改善箇所説明図

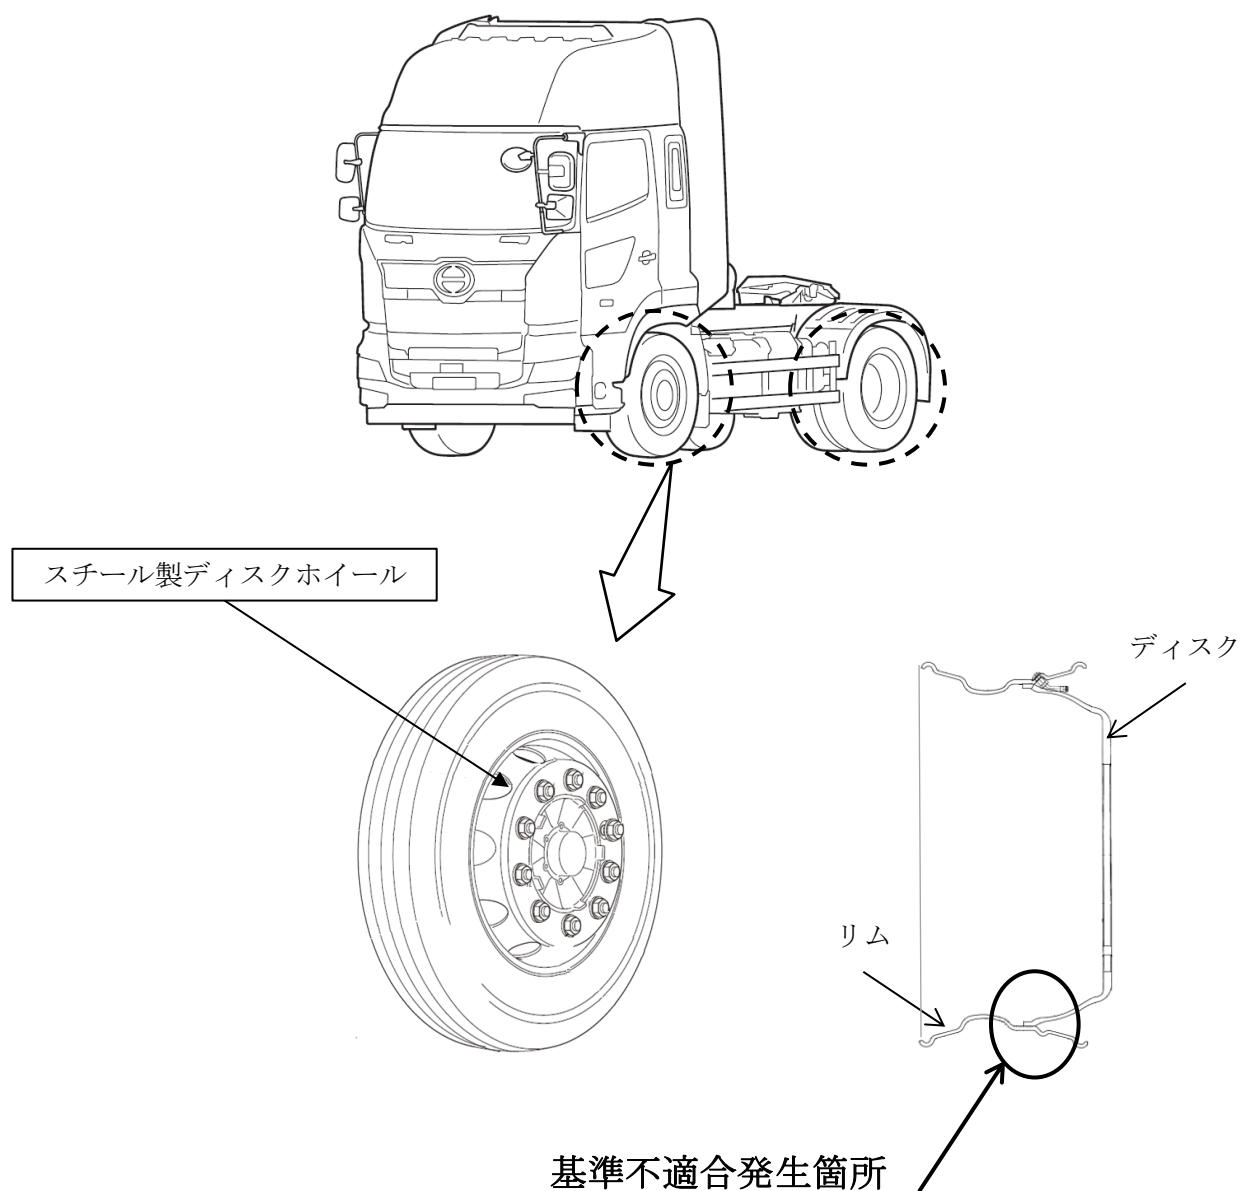
大型トラックのスチール製ディスクホイールにおいて、リム成形の金型が不適切なため、リムとディスクの溶接合わせ面が不均一となり、溶接部の疲労強度が不足しているものがある。そのため、長期間使用すると溶接部に亀裂が入り、最悪の場合、ディスクホイールが破損するおそれがある。

全車両、ディスクホイールの製造番号を確認し、該当する場合は良品と交換する。

識別：改善済車両にはネームプレートの左上に黄色ペイントを塗布する。
